**AVIS RELATIF À LA PROTECTION
CONTRE LES EVENTUELS EFFETS NOCIFS ET NUISANCES
PROVOQUÉS PAR LES RAYONNEMENTS NON IONISANTS
GÉNÉRÉS PAR DES ANTENNES ÉMETTRICES STATIONNAIRES**

Commune : PRIMONT - Exploitant : CITYMESH

Référence exploitant : LG04905_A

Rapport n° 1629 / 2025

Figure 1 : Vue en plan des lieux de séjour et des points de contrôle

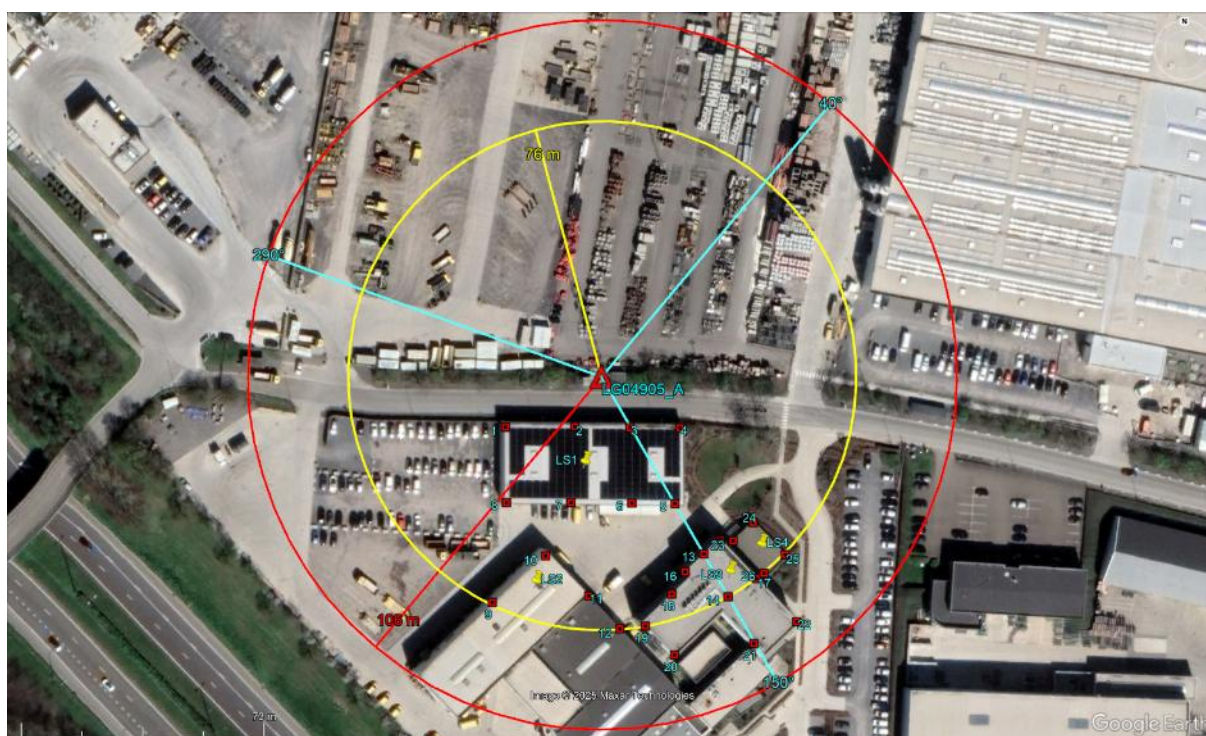
Les fréquences d'émission, la puissance rayonnée par chacune des antennes et leur gain permettent de déterminer le rayon de la zone à analyser. Tout dépassement de la limite par installation est exclu en dehors de cette zone. Le tableau 2 reprend les 35 LS² pour lesquels l'indice d'exposition est le plus élevé. Les différentes colonnes indiquent :

- le numéro du point de contrôle repris sur un des plans de la figure 1;
- le numéro du LS dans lequel se trouve le point de contrôle de la 1^{ère} colonne ;
- l'atténuation d'obstacle prise en compte pour le calcul de l'indice d'exposition dans le LS ;
- le résultat du calcul de l'indice d'exposition.

N° point de contrôle	LS	Atténuation (dB)	Indice d'exposition relatif à la limite par installation IE_i
14	LS3	3,0	0,550
17	LS3	3,0	0,509
21	LS3	3,0	0,484
20	LS3	3,0	0,450
18	LS3	3,0	0,426
22	LS3	3,0	0,417
19	LS3	3,0	0,411
16	LS3	3,0	0,368
23	LS3	3,0	0,336
13	LS3	3,0	0,335
15	LS3	3,0	0,314
25	LS4	3,0	0,255
12	LS2	3,0	0,215
24	LS4	3,0	0,105
26	LS4	3,0	0,105
11	LS2	3,0	0,095
9	LS2	3,0	0,073
3	LS1	3,0	0,072
5	LS1	3,0	0,052
6	LS1	3,0	0,046
4	LS1	3,0	0,036
7	LS1	3,0	0,020
10	LS2	3,0	0,020
1	LS1	3,0	0,016
2	LS1	3,0	0,011
8	LS1	3,0	0,006

Figure 2 : Vue en plan des installations d'antennes dans un rayon de 300 mètres autour de l'installation faisant l'objet de la demande d'avis

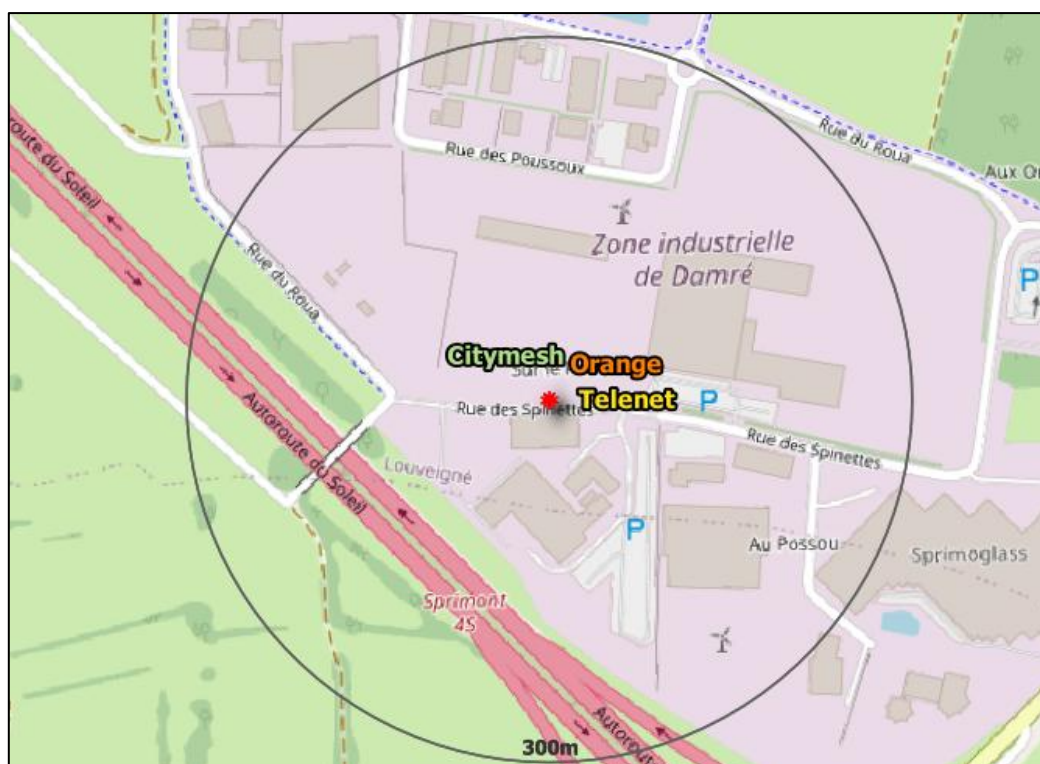
Le plan en projection verticale de la figure 2 indique la localisation des installations d'antennes émettrices stationnaires visées par le décret et situées dans un rayon de 300 mètres autour de l'installation référencée dans le paragraphe 2 et localisée au centre du cercle. Les données de localisation de ces antennes et les avis correspondant sont accessibles via le cadastre en ligne des antennes émettrices stationnaires⁸. Les installations prises en compte dans l'évaluation du respect de la limite cumulative sont les installations d'antennes émettrices déclarées en service par l'exploitant à la date du présent avis, à l'exception de l'installation référencée dans le paragraphe 2 et éventuellement d'autres installations ayant fait l'objet d'une demande d'avis à la même date et qui sont situées à l'intérieur de la zone de 300 mètres de rayon.

Compte tenu des considérations ci-dessus, il apparaît que l'intensité du rayonnement électromagnétique généré, dans les lieux de séjour situés dans un rayon de 300 mètres autour de l'installation référencée dans le paragraphe 2, par l'ensemble des antennes émettrices stationnaires de l'ensemble des exploitants du même site d'antennes émettrices stationnaires respecte la limite fixée à l'article 4, § 2 du décret.
